所内常設直流電源設備（3系統目）添付書類十 追補I 技術的能力 1.14 比較表

柏崎刈羽 6, 7号炉 (2022.8.26 提出)	女川2号炉 適合性審査許可後完本	女川2号炉 設置変更許可申請書 ※変更箇所のみ記載	差異理由
	<p>1.14 電源の確保に関する手順等</p> <p style="text-align: center;">< 目 次 ></p> <p>1.14.1 対応手段と設備の選定</p> <p>(1) 対応手段と設備の選定の考え方</p> <p>(2) 対応手段と設備の選定の結果</p> <ul style="list-style-type: none"> a. 代替電源（交流）による対応手段及び設備 <ul style="list-style-type: none"> (a) 代替交流電源設備による給電 (b) 重大事故等対処設備と自主対策設備 b. 代替電源（直流）による対応手段及び設備 <ul style="list-style-type: none"> (a) 代替直流電源設備による給電 (b) 重大事故等対処設備と自主対策設備 c. 代替所内電気設備による対応手段及び設備 <ul style="list-style-type: none"> (a) 代替所内電気設備による給電 (b) 重大事故等対処設備と自主対策設備 d. 燃料補給のための対応手段及び設備 <ul style="list-style-type: none"> (a) 燃料補給設備による補給 (b) 重大事故等対処設備と自主対策設備 e. 手順等 <p>1.14.2 重大事故等時の手順</p> <p>1.14.2.1 代替電源（交流）による対応手順</p> <p>(1) 代替交流電源設備による給電</p> <ul style="list-style-type: none"> a. ガスタービン発電機又は電源車によるメタクラ 2C系及びメタクラ 2D系受電 b. 号炉間電力融通ケーブルを使用したメタクラ 2C系又はメタクラ 2D系受電 <p>1.14.2.2 代替電源（直流）による対応手順</p> <p>(1) 代替直流電源設備による給電</p> <ul style="list-style-type: none"> a. 所内常設蓄電式直流電源設備による給電 b. 常設代替直流電源設備による給電 c. 可搬型代替直流電源設備による給電 d. 125V代替充電器用電源車接続設備による給電 	<p>1.14 電源の確保に関する手順等</p> <p style="text-align: center;">< 目 次 ></p> <p>1.14.1 対応手段と設備の選定</p> <p>(1) 対応手段と設備の選定の考え方</p> <p>(2) 対応手段と設備の選定

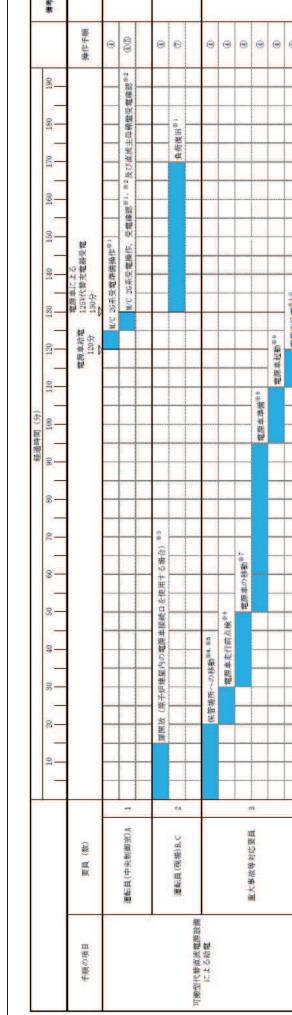
柏崎刈羽 6, 7号炉（2022.8.26提出）	女川2号炉 適合性審査許可後完本	女川2号炉 設置変更許可申請書 ※変更箇所のみ記載	差異理由																								
	 <p>Figure 1.14-26 is a timeline chart comparing the timing of power supply equipment changes between the original design and the revised design. The x-axis represents time in days from 1 to 360. The y-axis lists various equipment items. Blue bars indicate changes made after the original design, while grey bars indicate changes made before or at the same time as the original design.</p> <table border="1"> <thead> <tr> <th>日付</th> <th>要員(名)</th> <th>予備の項目</th> </tr> </thead> <tbody> <tr> <td>原設計の変更箇所</td> <td>1</td> <td>電源装置の構成と運転方法</td> </tr> <tr> <td>運転・点検手順</td> <td>2</td> <td>電源装置の構成と運転方法</td> </tr> <tr> <td>運転・点検手順</td> <td>3</td> <td>電源装置の構成と運転方法</td> </tr> </tbody> </table> <p>Figure 1.14-26 図 可搬型代替直流電源設備による給電 タイムチャート</p>	日付	要員(名)	予備の項目	原設計の変更箇所	1	電源装置の構成と運転方法	運転・点検手順	2	電源装置の構成と運転方法	運転・点検手順	3	電源装置の構成と運転方法	 <p>Figure 1.14-30 is a timeline chart comparing the timing of power supply equipment changes between the original design and the revised design. The x-axis represents time in days from 1 to 360. The y-axis lists various equipment items. Blue bars indicate changes made after the original design, while grey bars indicate changes made before or at the same time as the original design.</p> <table border="1"> <thead> <tr> <th>予備の項目</th> <th>要員(名)</th> <th>予備の項目</th> </tr> </thead> <tbody> <tr> <td>運転・点検手順</td> <td>1</td> <td>電源装置の構成と運転方法</td> </tr> <tr> <td>運転・点検手順</td> <td>2</td> <td>電源装置の構成と運転方法</td> </tr> <tr> <td>運転・点検手順</td> <td>3</td> <td>電源装置の構成と運転方法</td> </tr> </tbody> </table> <p>Figure 1.14-30 図 可搬型代替直流電源設備による給電 タイムチャート</p>	予備の項目	要員(名)	予備の項目	運転・点検手順	1	電源装置の構成と運転方法	運転・点検手順	2	電源装置の構成と運転方法	運転・点検手順	3	電源装置の構成と運転方法	<p>設計の相違 （女川は、可搬型代替直流電源設備による給電を行う際に、第3直流電源設備用125V代替充電器から125V代替充電器へ切り替える必要はない。）</p>
